## 改善箇所説明図②

②車軸が6軸あるクレーン用台車のステアリング装置において、後軸ステアリングの操舵を制御する4連ソレノイドバルブにおける防水対策が不十分であるため、雨水が浸入し錆びて腐食するものがある。そのため、そのままの状態で使用を続けると、当該バルブが作動なくなり、複数ある後軸の一部のステアリングの操舵が固定され、最小回転半径が12mを超えるおそれがある。

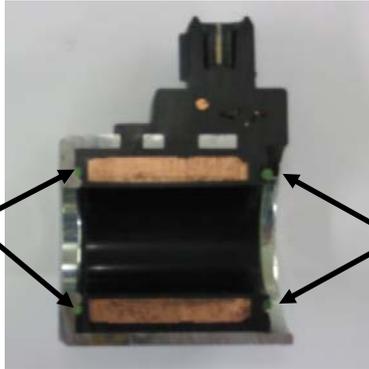
基準不適合箇所

4連ソレノイドバルブ

Oリング  
を追加

ソレノイドコイル断面

Oリング  
を追加

②：6軸の全車両、4連ソレノイドバルブを対策品に交換する。
